南海佛学院二期项目 设计调整

2025年06月

建设单位：南海佛学院建设指挥部

设计单位：中元国际（海南）工程设计研究院有限公司

H2云水堂二层平面图

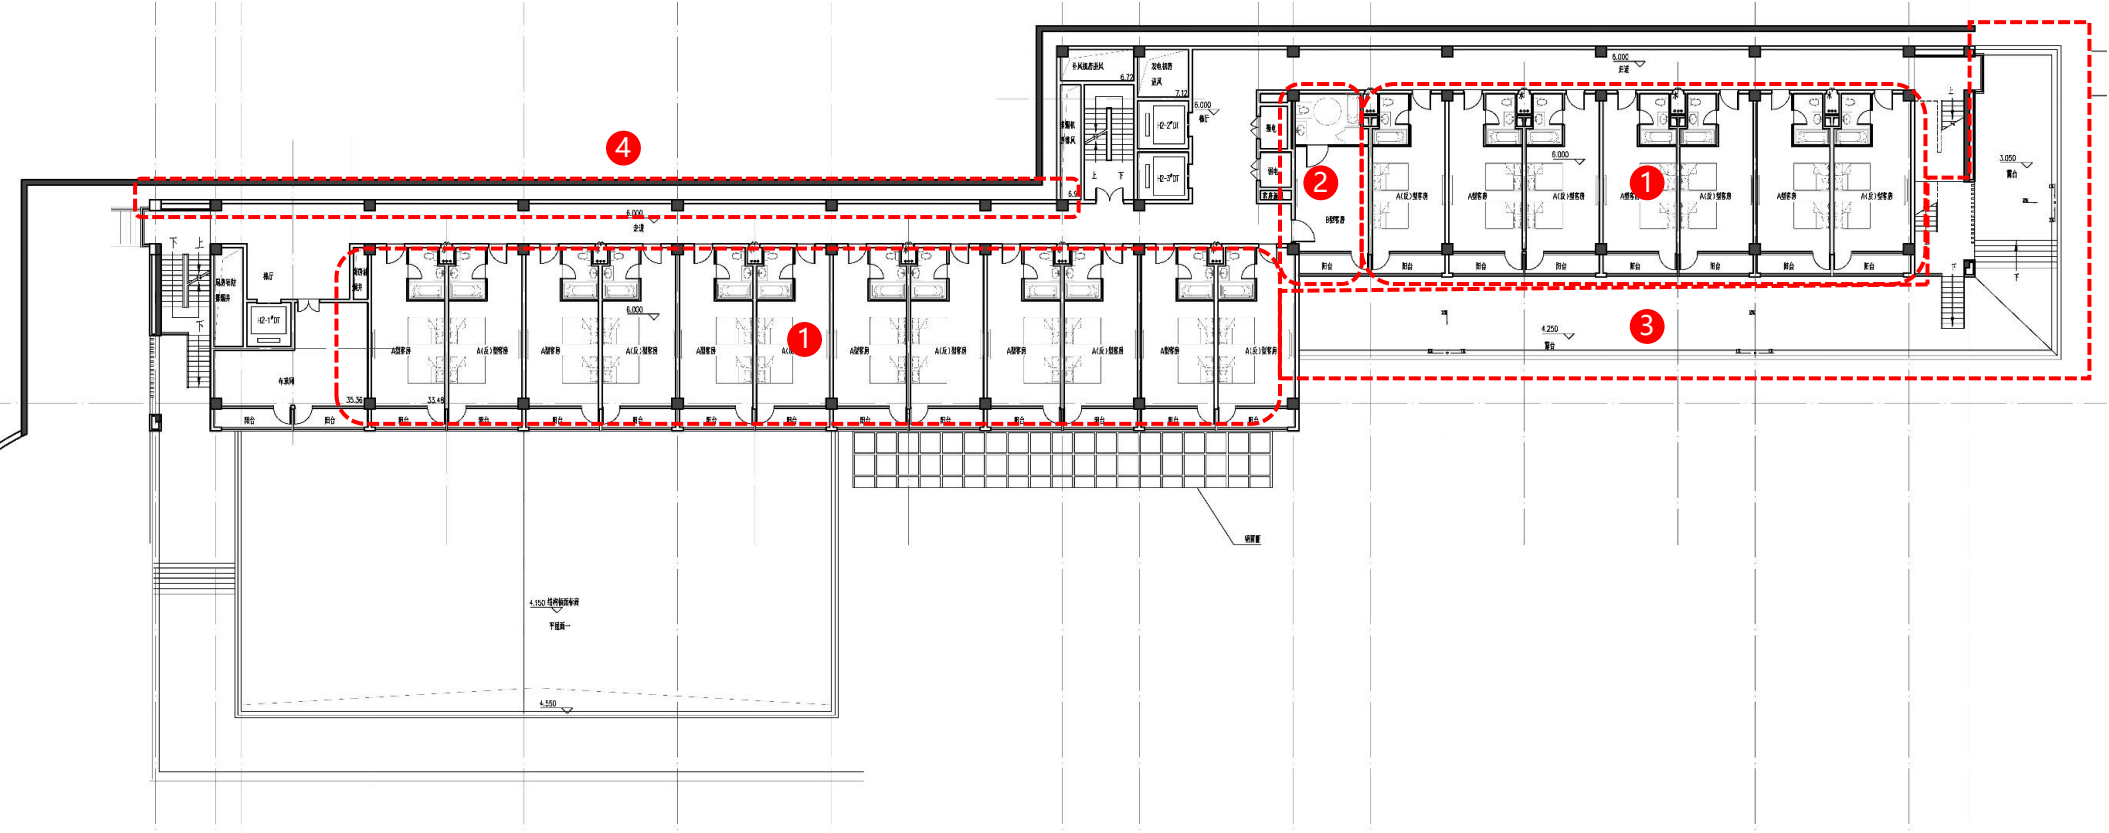
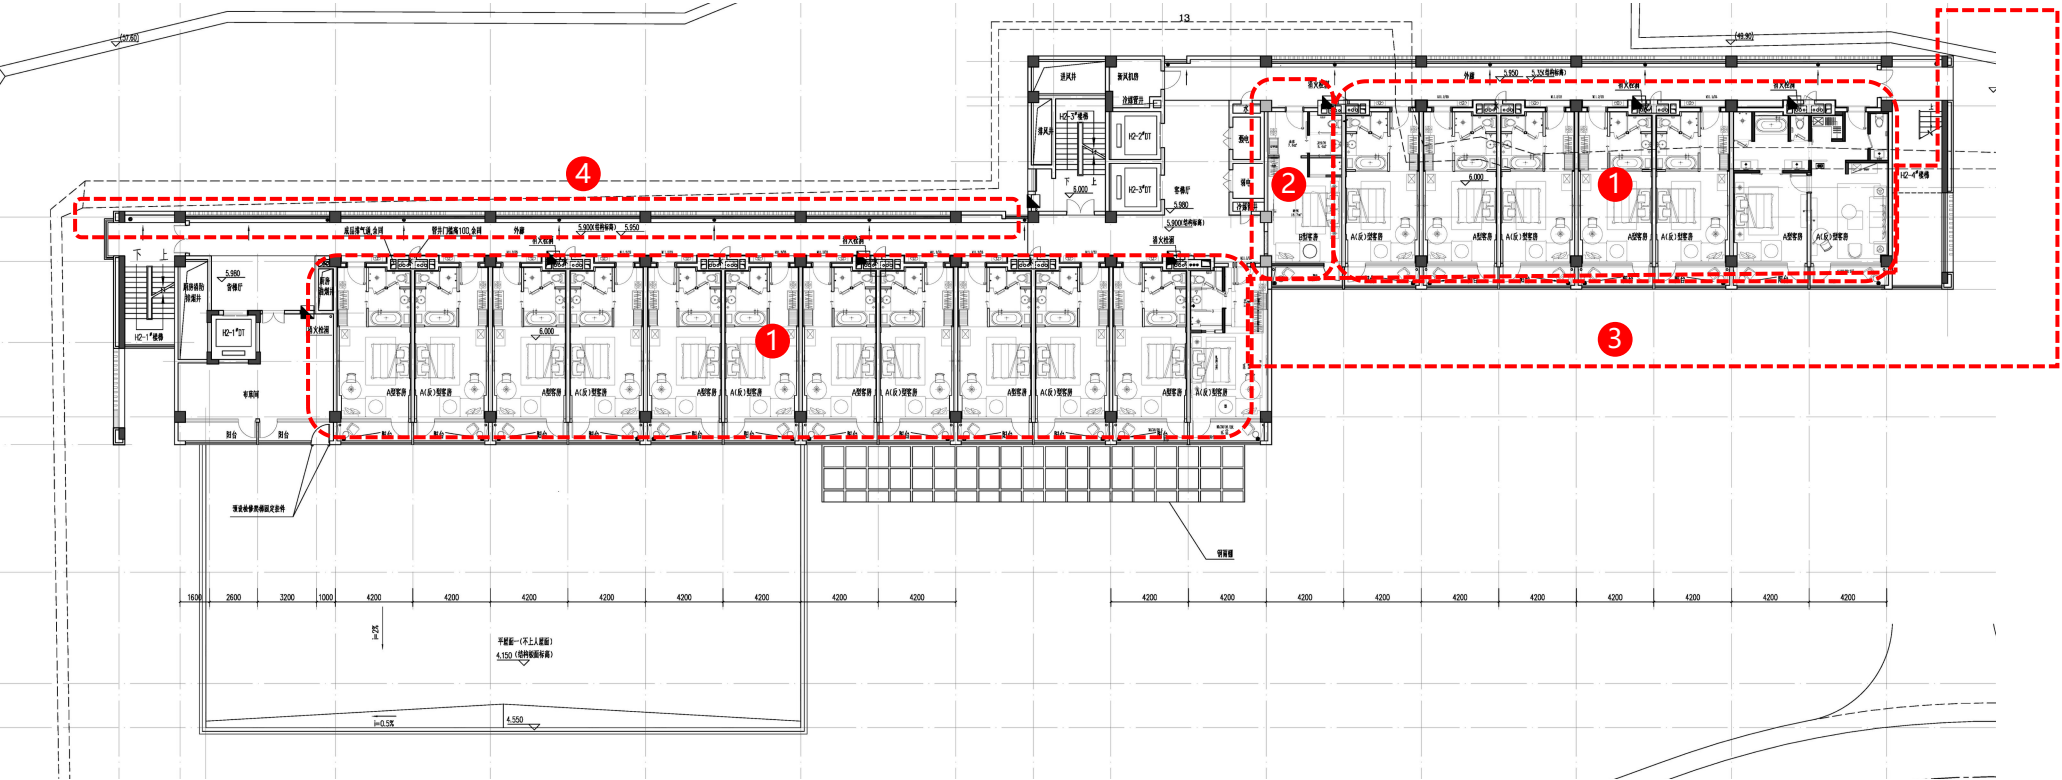
- 调整内容：
- 1. 优化A型客房卫生间尺寸。
 - 2. 调整B型客房布局。
 - 3. 取消露台。
 - 4. 因原方案挡土墙取消，原实体墙调整为开敞栏杆。

本层建筑面积由1271.28m²调整为1166.08m²。
本层计容面积由1271.28m²调整为1166.08m²。
本层不计容面积未变化。

H2云水堂三层平面图

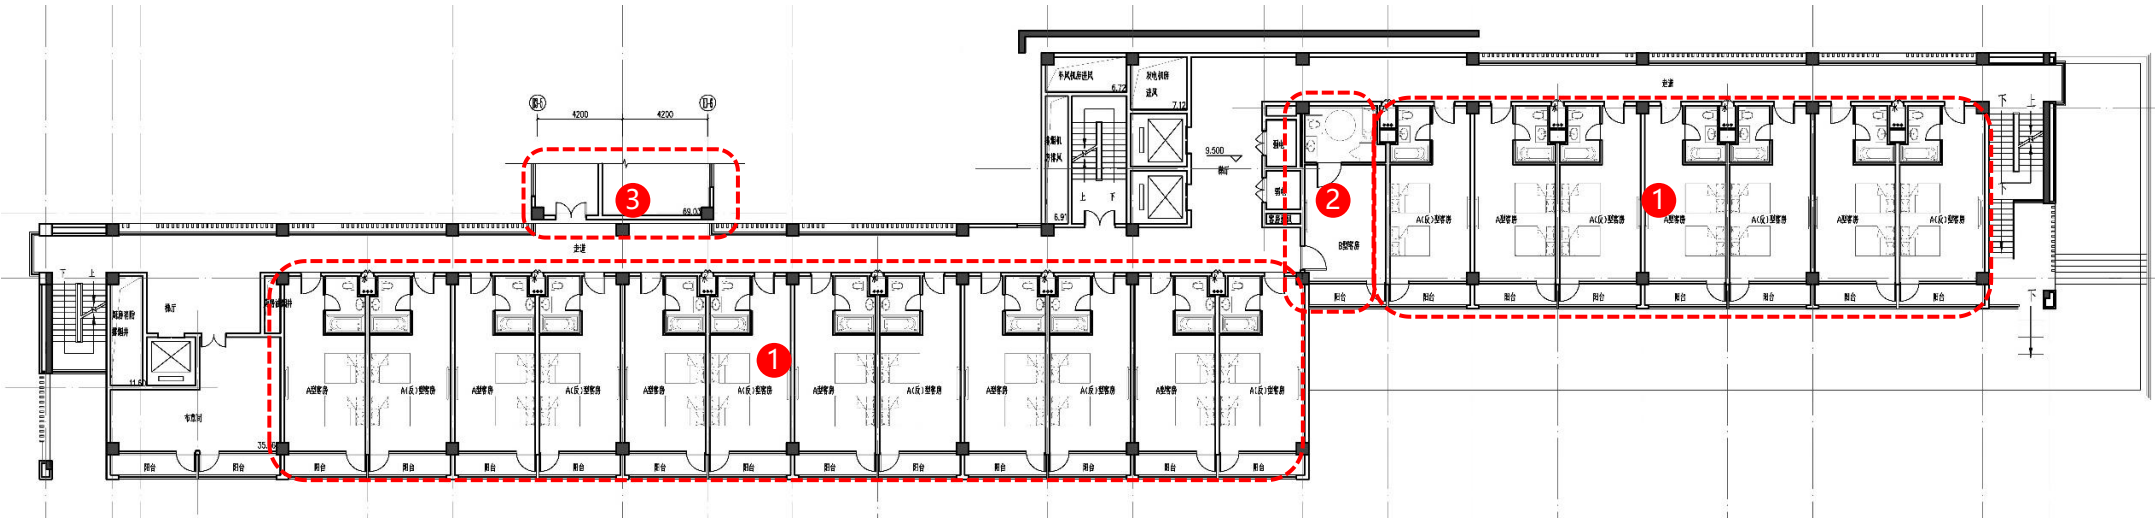
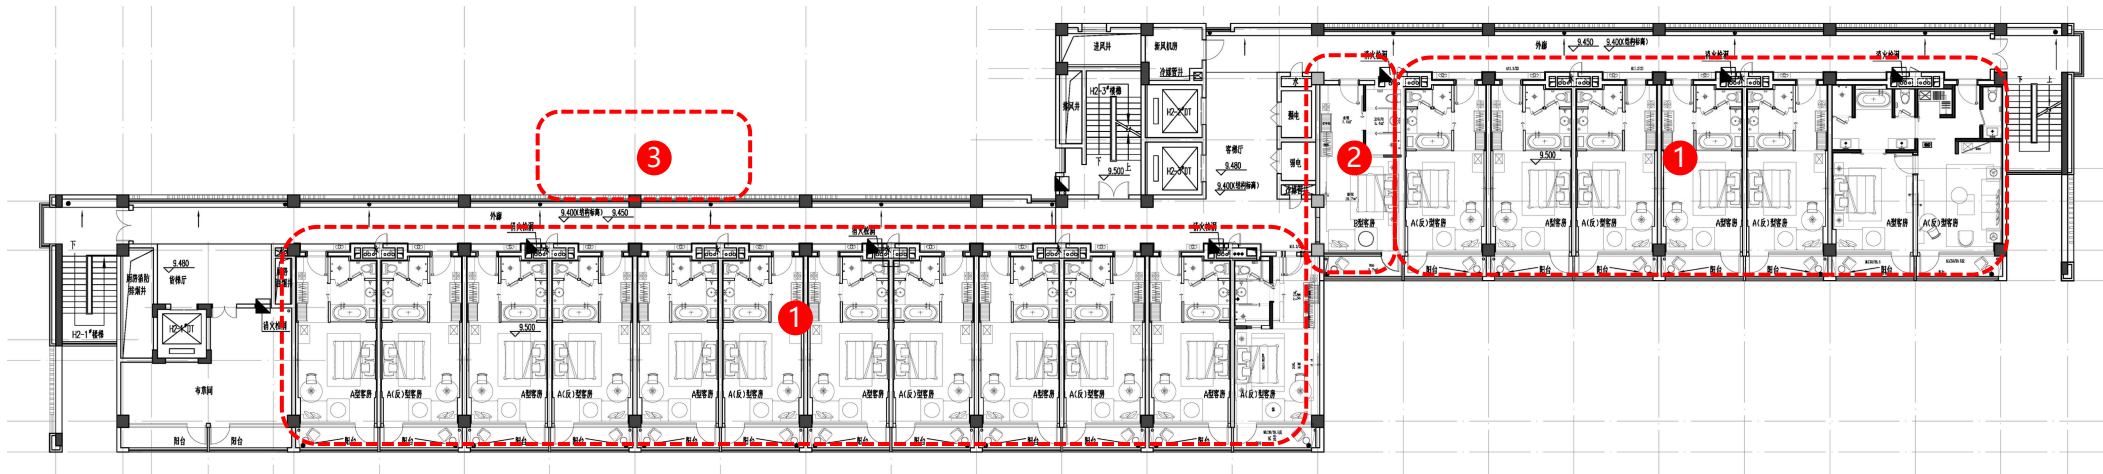
- 1. 优化A型客房卫生间尺寸。
- 2. 调整B型客房布局。
- 3. 取消连廊。

本层建筑面积由1170.56m²调整为1167.02m²。
本层计容面积由1170.56m²调整为1167.02m²。
本层不计容面积未变化。

H2云水堂四层平面图

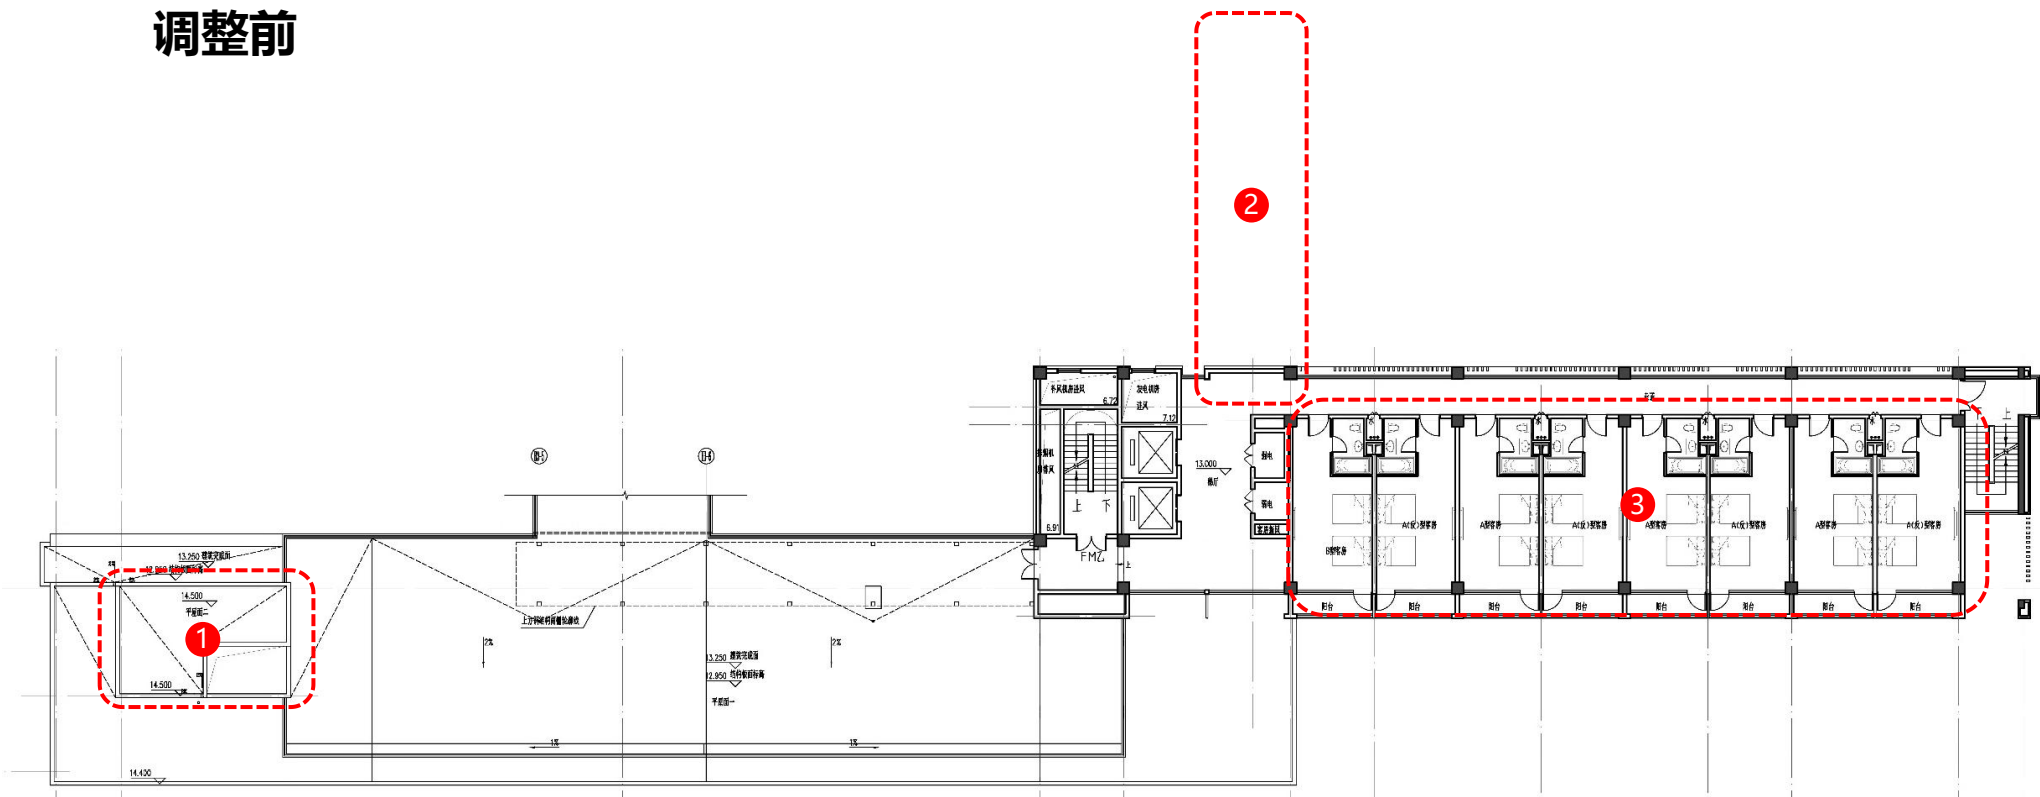
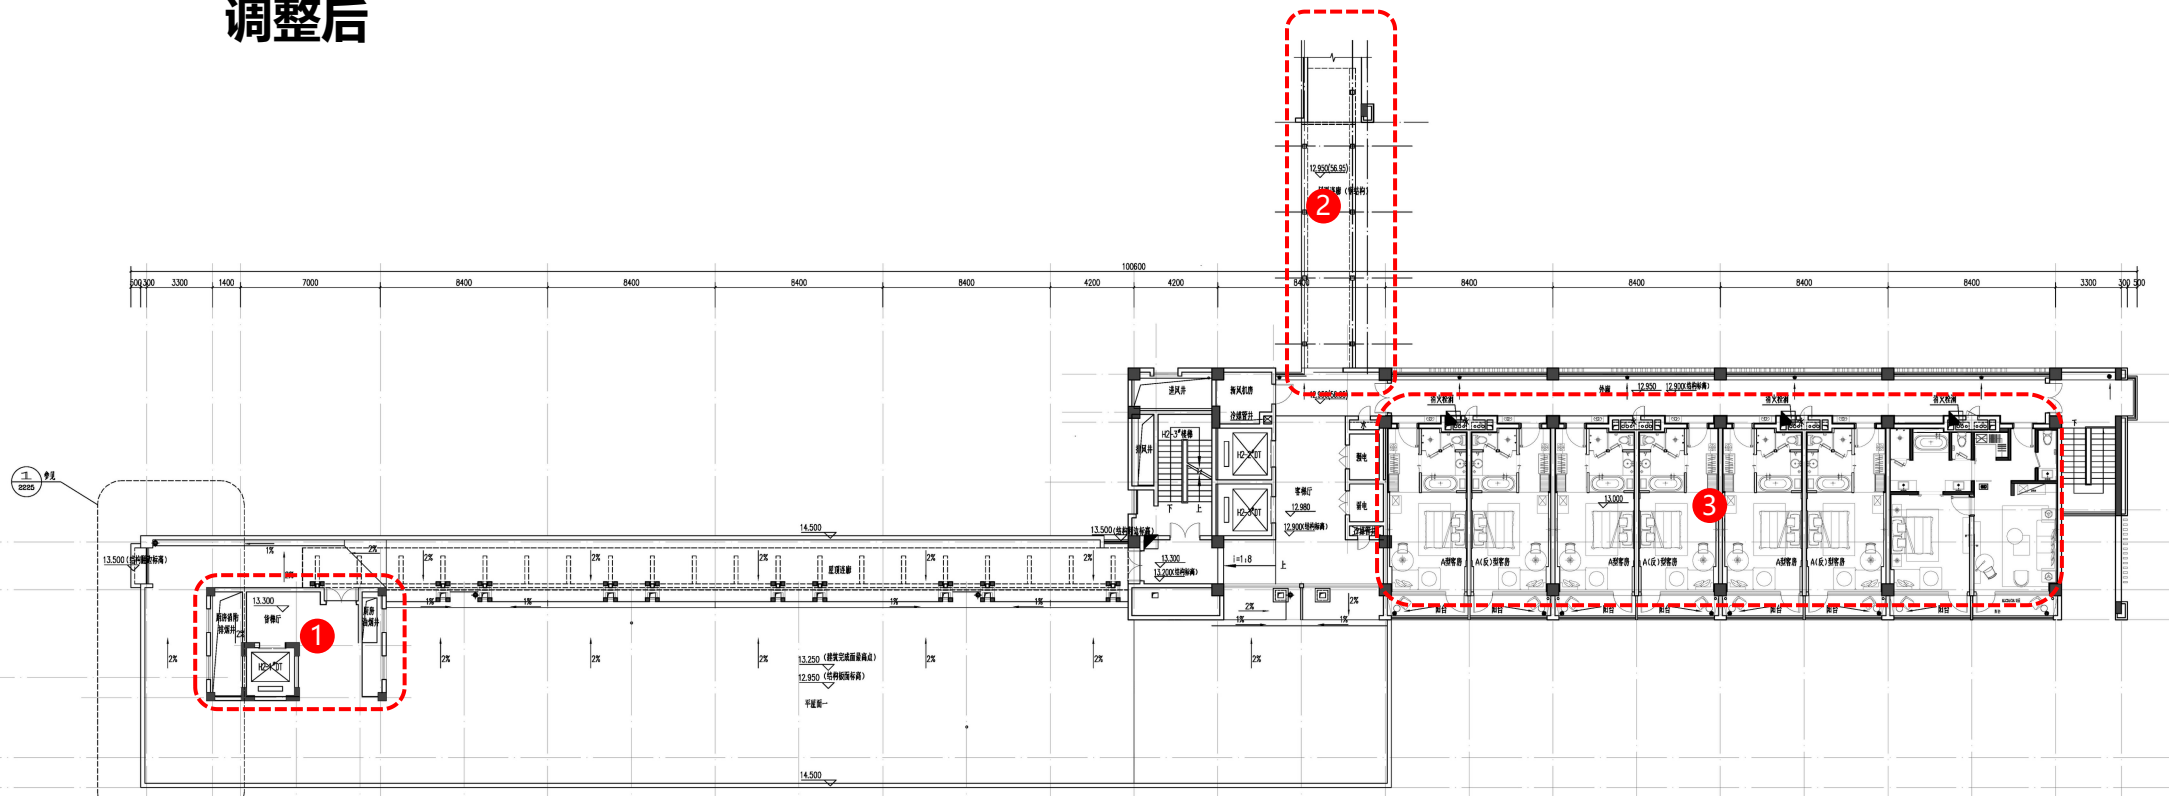
- 1. 增加货梯机房。
- 2. 增加风雨连廊。
- 3. 优化A型客房卫生间尺寸。

本层建筑面积由479.11m²调整为581.16m²。
本层计容面积由479.11m²调整为581.16m²。
本层不计容面积未变化。
